## Pilne zawiadomienie dotyczące bezpieczeństwa

### Obwodowy stent samorozprężalny EverFlex™ z systemem wprowadzającym

Aktualizacje instrukcji użytkowania

Nr firmy Medtronic: FA1263

Rysunek 1. Lokalizacja cięcia reduktora naprężenia (górną część wyrobu)

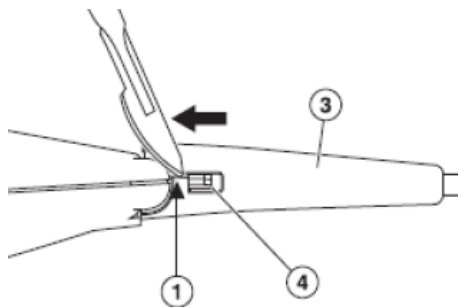
1. *Upewnić się, że kołek zabezpieczający jest całkowicie wyjęty z systemu wprowadzającego i nie ma luzu w systemie.*
2. *Oddzielić szary reduktor naprężenia od uchwytu za pomocą skalpela z ostrzem 11, odcinając szary reduktor naprężenia na górze i na dole uchwytu. Wykonać cięcie od białych języczków w kierunku uchwytu. Patrz Rysunek 1 i Rysunek 2.*

**Uwaga:** *nie ciąć poza białymi języczkami. Nacięcie poza białymi języczkami może spowodować przecięcie cewnika, powodując jego uszkodzenie.*

3. *Za pomocą kleszczyków hemostatycznych wsunąć reduktor naprężenia w dół cewnika i odsunąć go od uchwytu. Patrz Rysunek 1 i Rysunek 2.*
